ÚZEMNÍ PLÁN PETŘVALDU

ÚZEMNÍ PLÁN PETŘVALDU,

ODŮVODNĚNÍ

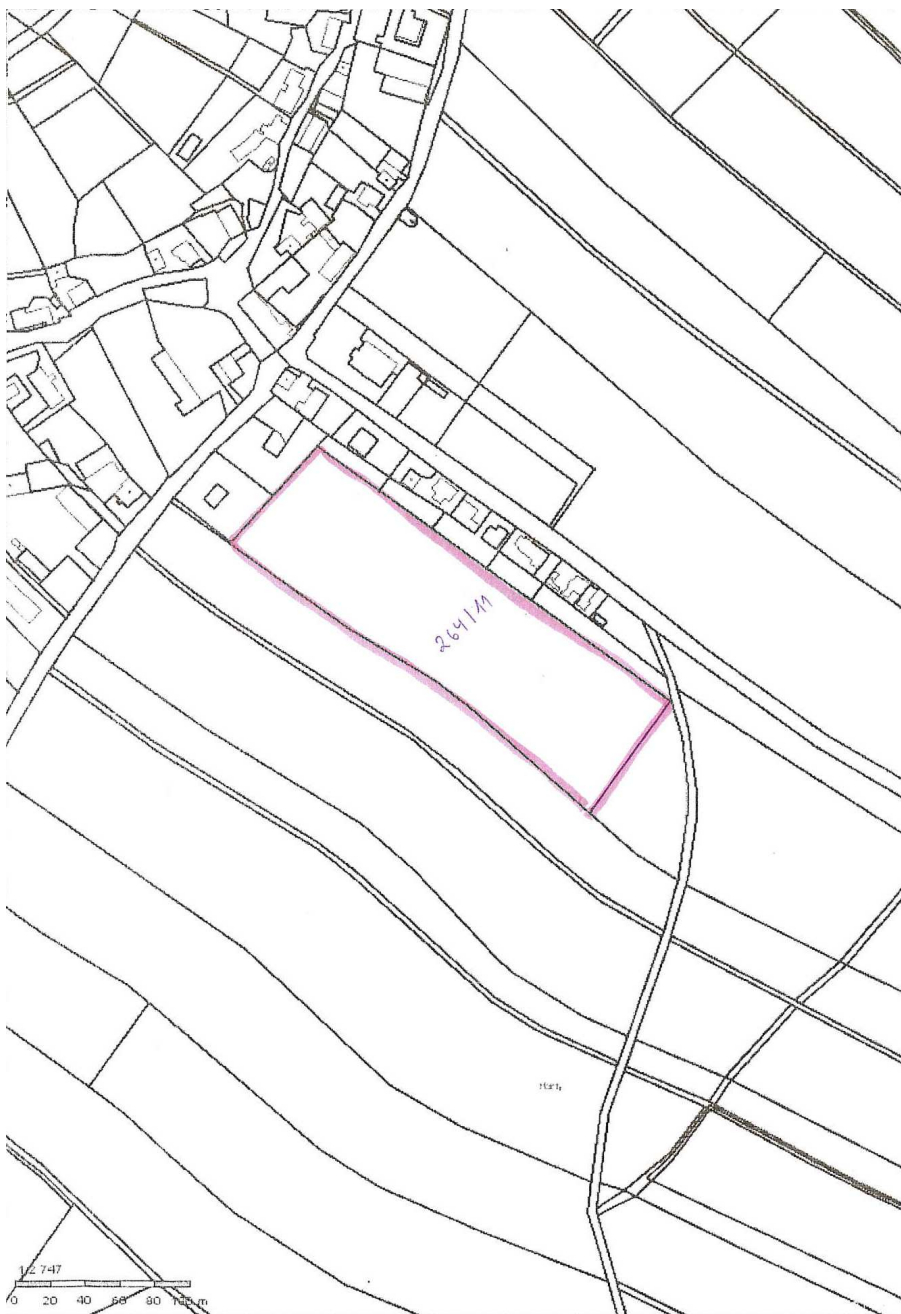
Jsem vlastníkem parcely, parcelní číslo 264/11, v katastrálním území Petřvaldík, č. LV 99. Na základě vlastnického práva k této parcele podávám proti předmětnému Návrhu územního plánu obce Petřvald, na základě ustanovení §52 odst.2 zákona 183/2006 Sb., o územním plánování a stavebním řádu, ve znění pozdějších předpisů, následující námitky.

Nesouhlasím s navrženým zařazením využití pozemku parcelní číslo 264/11, viz. snímek katastrální mapy, jako zemědělské využití a navrhuji zařazení jeho části, vyznačené na snímku katastrální mapy mezi plochy se zařazením využití smíšené obytné (SO)

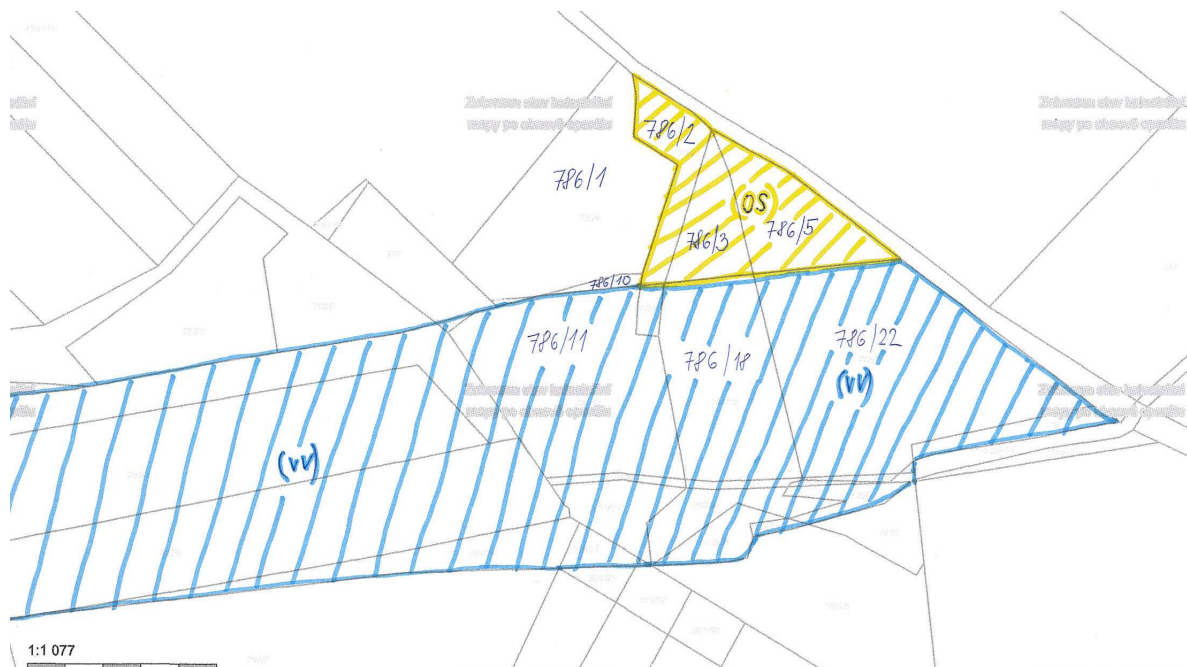
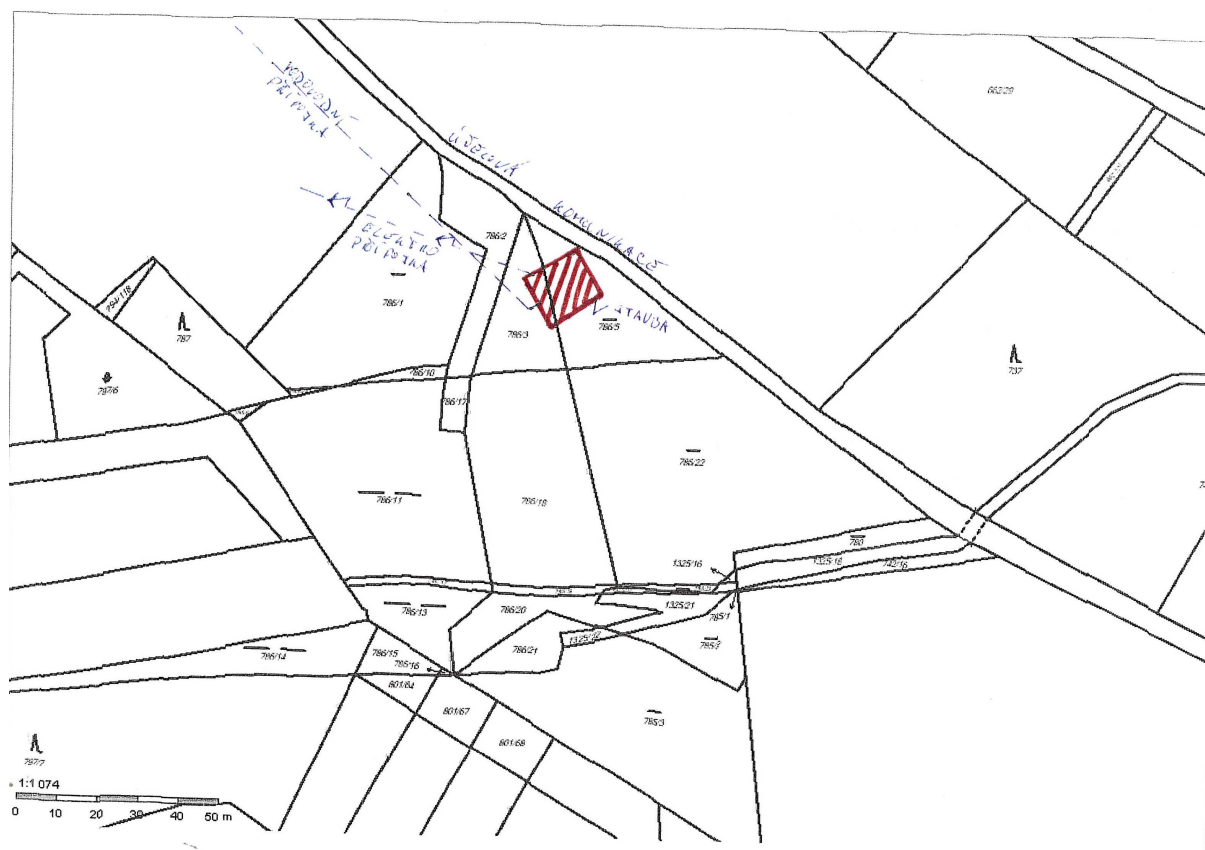
Výčet dotčených pozemků, které jsou užívány k provozování rybníkářství, sportovního rybolovu a práci s veřejností, které jsou předmětem veřejného zájmu na již vybudovaných komunikacích, zpevněných plochách a pozemky pod a kolem místní chaty před určené jako provozovna sportovního rybolovu.

V navrhované změně územního plánu jsou výše uvedené dotčené pozemky uvedeny jako plochy smíšené nezastavěného území (SN), což není v souladu s faktem, že se na nich nachází stavba o rozměrech cca. 100m², není v souladu s výše uvedenými aktivitami a zdřívějších dob vybudovaného zázemí a plochám nyní určeným veřejnosti.

Touto změnou tedy dojde k velké majetkové a materiální škodě, velkému stížení obhospodařování vodního díla, včetně řádného provozování zemědělství v dané oblasti. Při nemožnosti vlastnictví stavba skladových, udržovacích a odpočinkových prostor dojde k podstatnému stížení, až zabránění v řádném obhospodařování vodních ploch a zemědělské činnosti, který může mít v důsledku ztrátu významného vodního zdroje, velmi cenného ekosystému a výrazného zdroje vody, hlavně v období sucha.

Dále změnou územního plánu plochy smíšené nezastavěného území, dojde ke ztrátě rekreační oblasti a proti veřejnému zájmu přání většiny místních občanů, kteří toto území velmi hojně navštěvují.
